# 新竹縣政府工程查核代表照片表

拍攝日期：110.09.27

工程名稱：德卡利道路改善工程

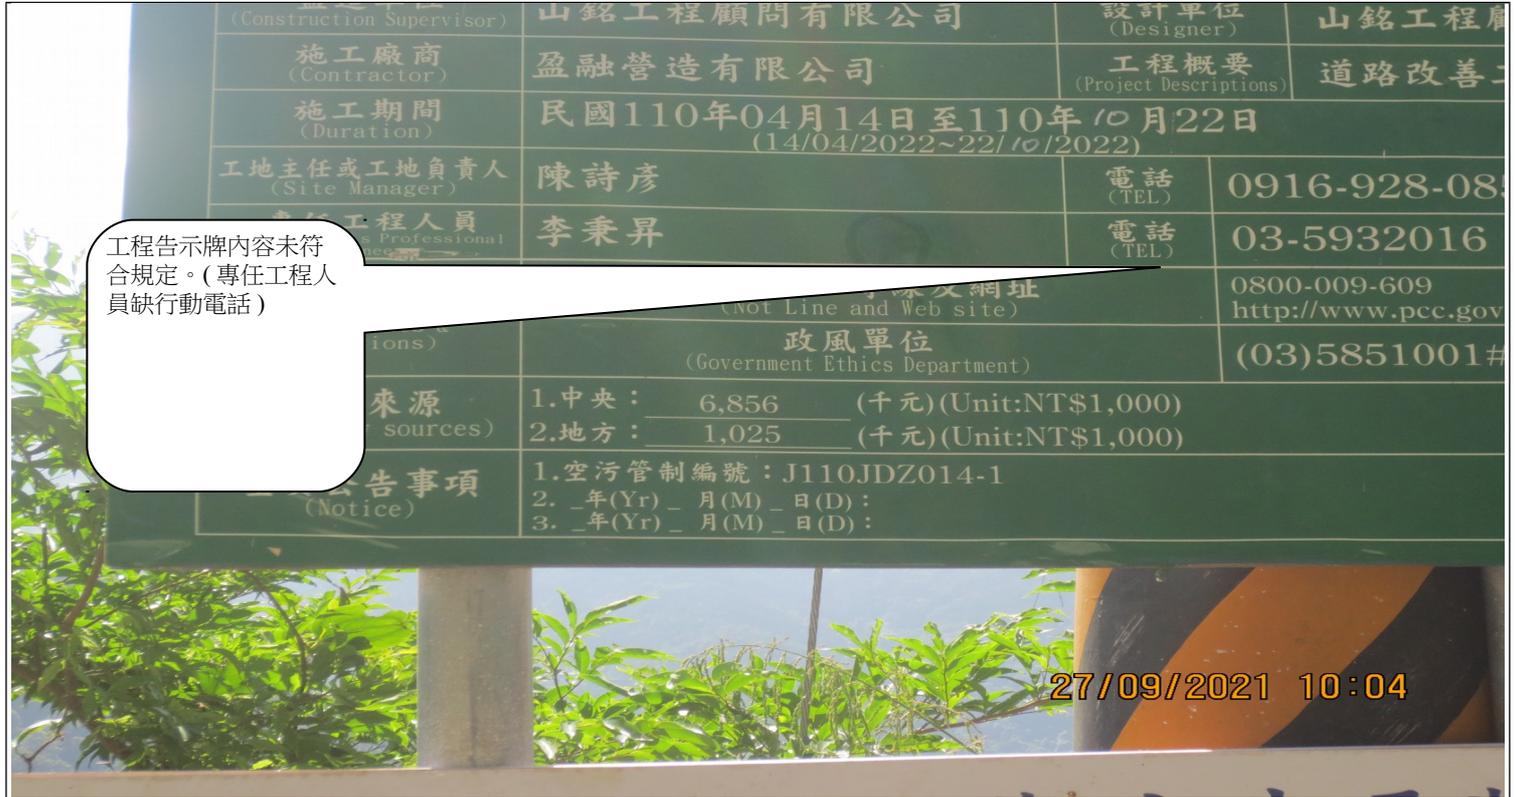
本工程施工終點與竹 62 縣道銜接不平順，因道路係斜交，造成有部分(鈍角邊)路面未鋪設 RC，建議主辦單位召集設計監造單位與承包商共同研議改善。
